## **Stellungnahme des NABU Mecklenburg-Vorpommern zum Entwurf der Zweiten Änderung des RREP Vorpommern (Dritte Auslegung) – 17. Juli 2017**

**28. Neuenkirchen (N4/2017)**

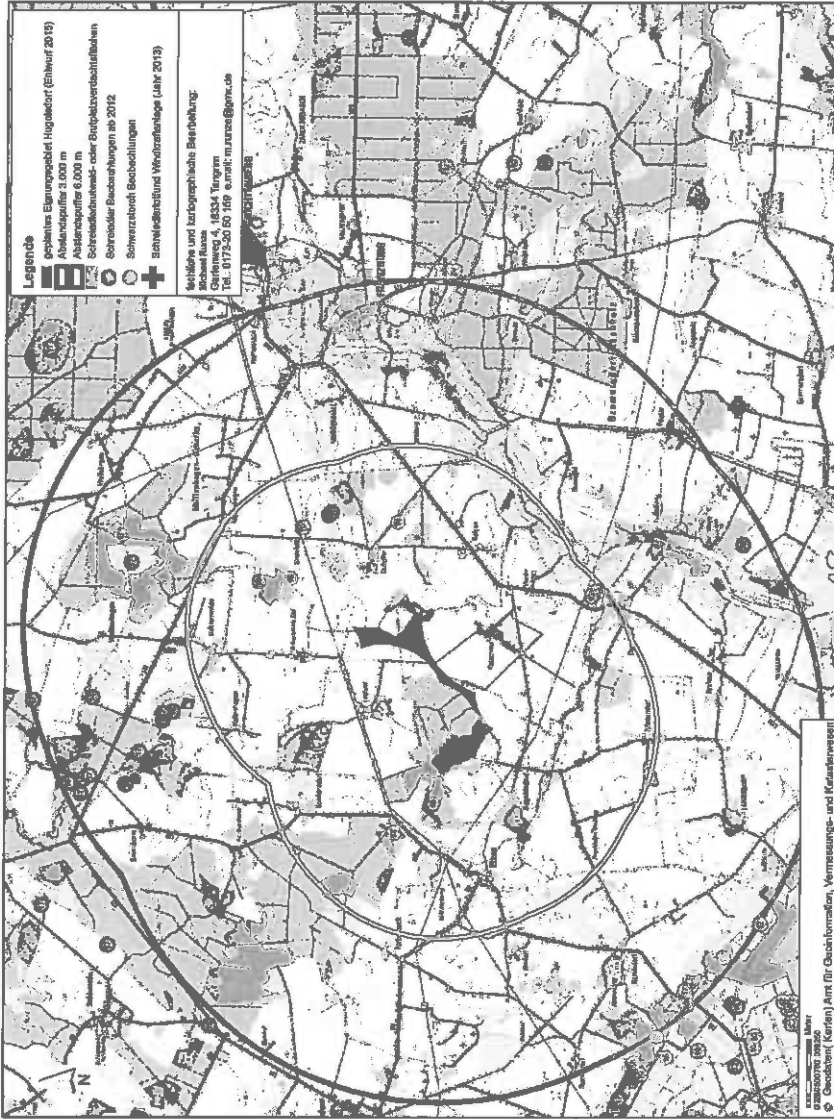
Dieses Gebiet liegt nach den uns vorliegenden Daten überwiegend innerhalb des durch das Helgoländer Papier genannten Mindestabstands von 3.000 m um einen Seeadlerhorst. Dessen Koordinaten sind dem LUNG bekannt.

Das Gebiet sollte deshalb nicht ausgewiesen werden.
